**Всемирный форум для согласования правил  
в области транспортных средств****176-я сессия**

**Соглашение 1958 года:****Рассмотрение проектов поправок к существующим  
правилам ООН, представленных GRSP****Предложение по дополнению 7 к поправкам серии 03  
к Правилам № 95 ООН (боковое столкновение)****Представлено Рабочей группой по пассивной безопасности\***

## Дополнение 7 к поправкам серии 03 к Правилам № 95 ООН (боковое столкновение)

Рис.

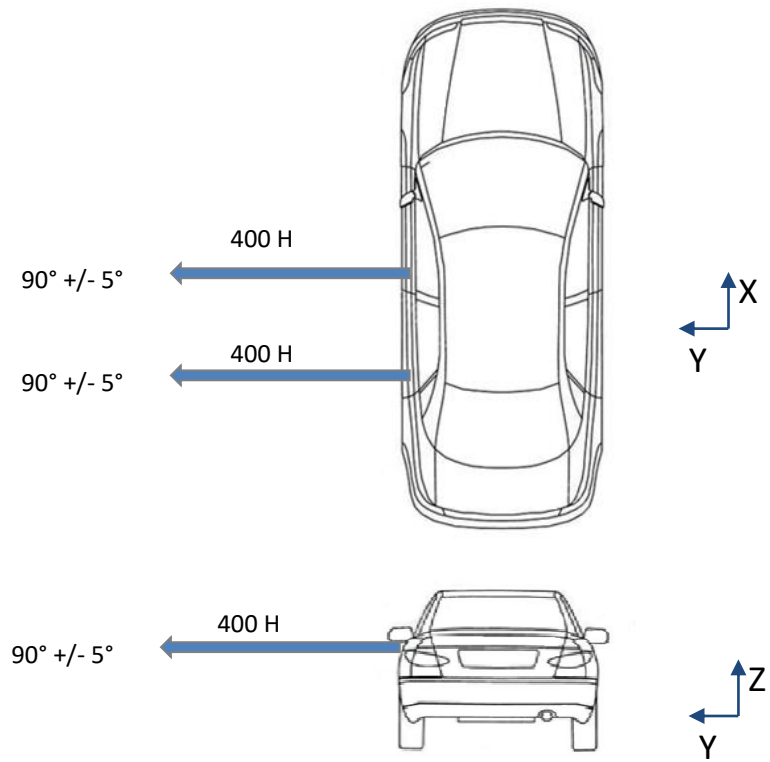
Пункт 5.3.1 изменить следующим образом:

- «5.3.1 В ходе испытания не должна открываться ни одна из дверей.  
Это требование считается выполненным, если:
- a) отчетливо видно, что дверной замок заперт или
  - b) дверь не открывается при применении к ней статического тягового усилия по меньшей мере в 400 Н в направлении *у*, согласно рис. ниже, как можно ближе к оконному проему и к краю двери, находящемуся с противоположной стороны от петель, за исключением самой дверной ручки.
